改善箇所説明図

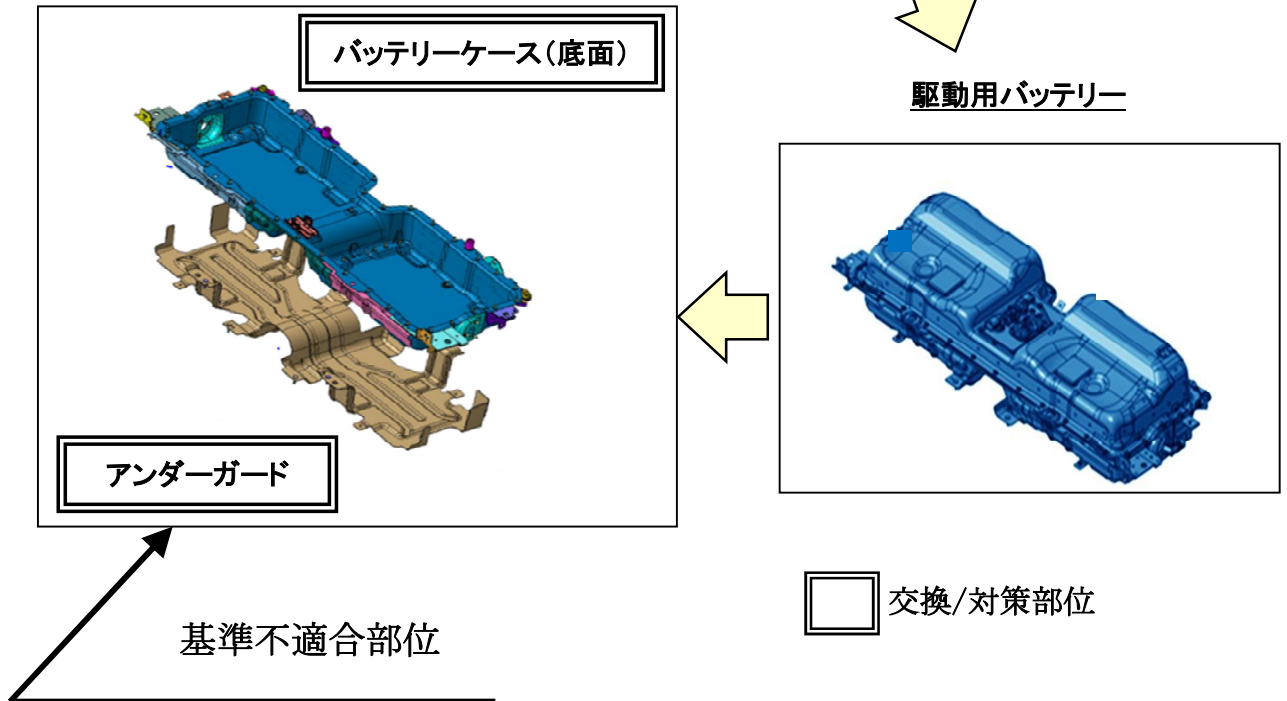
〔 駆動用バッテリーにおいて、バッテリーケース底面の防錆処理が不十分な為、長期間使用した場合、当該ケースに錆が発生して穴があくことがある。このため、バッテリーケース内に水が侵入して短絡が発生し、最悪の場合、車両の走行停止や火災に至るおそれがある。 〕

全車両、駆動用バッテリーのアンダーガードに水抜き穴を追加すると共に、バッテリーケース底面及びアンダーガード内側に防錆剤を塗布する。
